Mission régionale d'autorité environnementale
NORMANDIE

Avis délibéré
Projet d'installation photovoltaïque au sol au lieu-dit
Le Petit Moulin, sur la commune de
Colleville (76)

N° MRAe 2024-5400

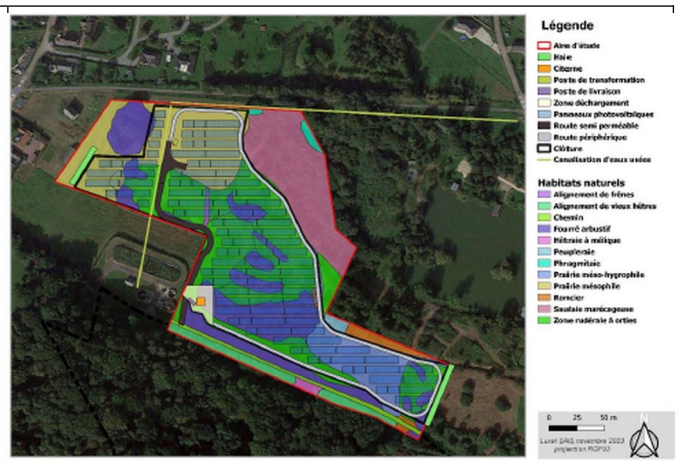
Les inventaires de terrain, ont permis de contacter 45 espèces d'oiseaux, dont 29 protégées à l'échelle nationale. Selon le dossier, trois espèces nichant sur le site ont un enjeu qualifié de « modéré » : le Chardonneret élégant, la Linotte mélodieuse et la Tourterelle des bois (espèces vulnérables de la liste rouge nationale). Pour l'autorité environnementale, cet enjeu mériterait d'être réévalué compte tenu de la destruction potentielle d'habitats de reproduction et d'alimentation de la Linotte mélodieuse et du Chardonneret élégant.

L'autorité environnementale recommande de reconsidérer le niveau d'enjeu pour l'avifaune nicheuse.
